# Rapport de l'Inspection des installations classées

Visite d'inspection du 04/08/2026

**ACIERIES ET LAMINOIRS DE PARIS ALPA**

Code AIOT : 0006503465

**Plan de la réorganisation de la zone à risques des laitiers.**

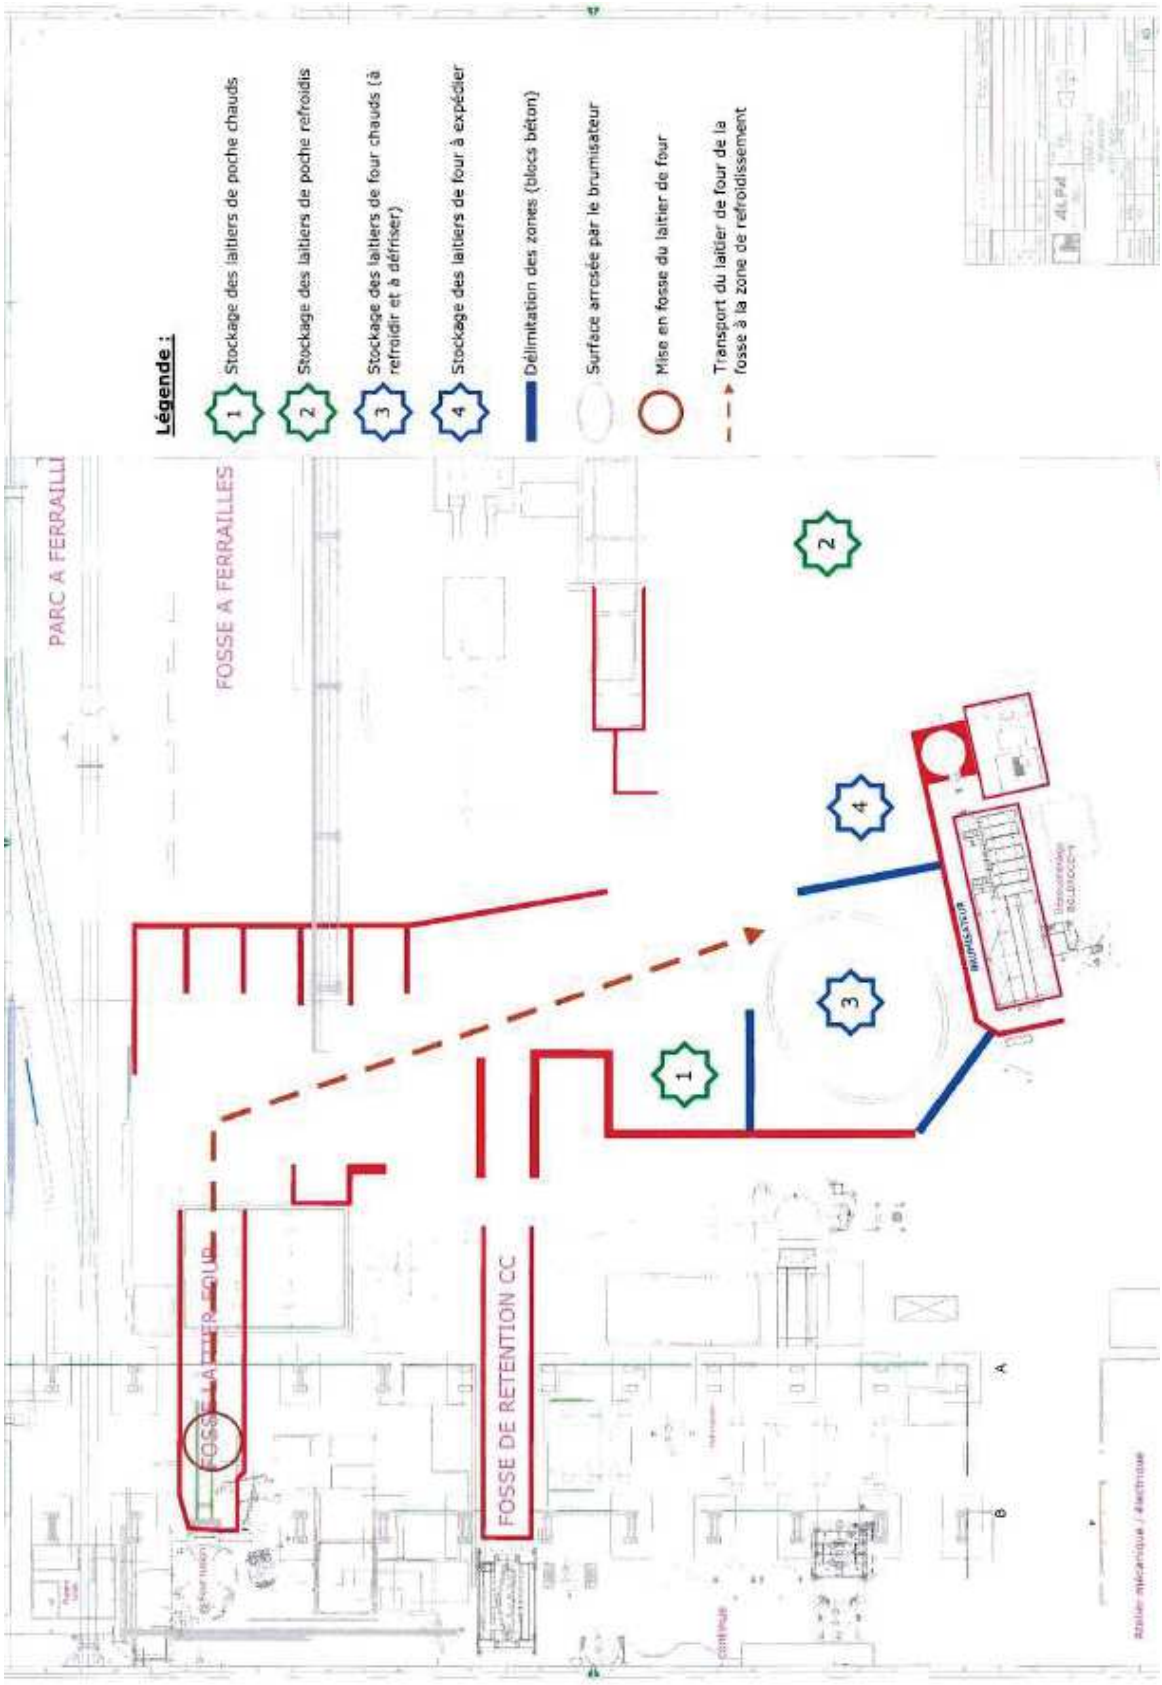
L'étude fournit un plan zoomé sur le secteur à risque de la zone des laitiers avec l'identification des limites du trajet des laitiers à la sortie du four jusqu'au stockage pour refroidissement, des zones de stockage selon les différents stades de températures des laitiers et la délimitation des zones de stockage : « Stockage de laitiers de poche chauds » et « stockage de laitiers de four chaud ».

Un **plan des zones à risques** ci-dessous, du 15/09/25, référencé : 30001B816 est également, annexé à l'étude : il a été mis à jour quant à la zone 27 comme « Parc à laitiers, (risque lors de la manipulation des laitiers et la présence d'eau) ».

Le jour de la visite de contrôle, l'inspection n'a pas pu voir la zone des laitiers en place, car celle-ci était vide de certains équipements pour permettre la maintenance annuelle, avec l'installation de plusieurs grues sur place.

Cependant, il a été vérifié par l'inspectrice sur la zone : la présence des nouvelles caméras fixes et mobiles, celle du brumisateur annoncé par le plan d'action, le doublement des lances présentes sur site avec des lances évoluées qui vaporisent l'eau au lieu de la débiter en jet.
L'exploitant explique que les lances à eau anciennes et récentes ainsi que le brumisateur sont aujourd'hui asservis à une temporisation automatique, pour prévenir et limiter une accumulation d'eau et la création de flaques, tout en accélérant le refroidissement des laitiers.

L'inspection considère que le plan d'action de l'exploitant a été respecté afin de prévenir le risque de projection de matières très chaudes, en présence d'eau sous les laitiers : identification et réorganisation de la zone des laitiers, prise en compte des risques afférents, mise en place de procédures rigoureuses, sécurisation du travail des employés, meilleur implication de l'encadrement des employés qui interviennent sur les laitiers.
